Landesnaturschutzverband  
Baden-Württemberg e.V.

## **BP 544 Seehasenfundus-Feuerwehr Ailingen - Stellungnahme**

Lageplan

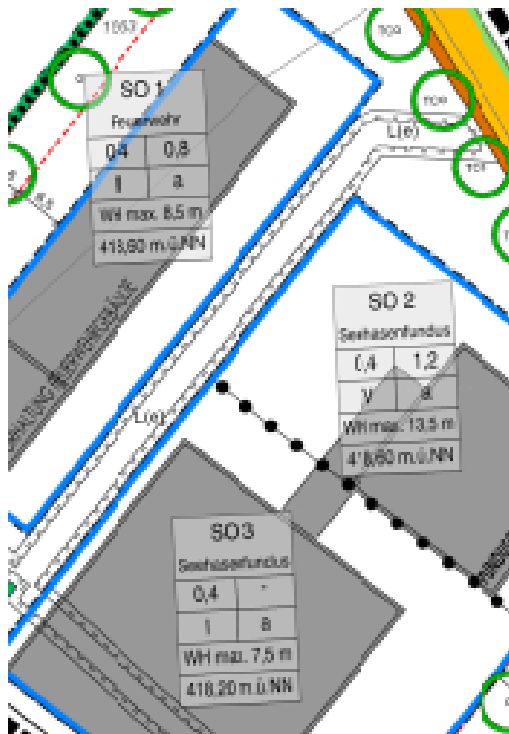
Die Angaben zur max. Wandhöhe im Lageplan überschreiten die Maximalwerte in der Begründung. Bitte den Lageplan korrigieren.
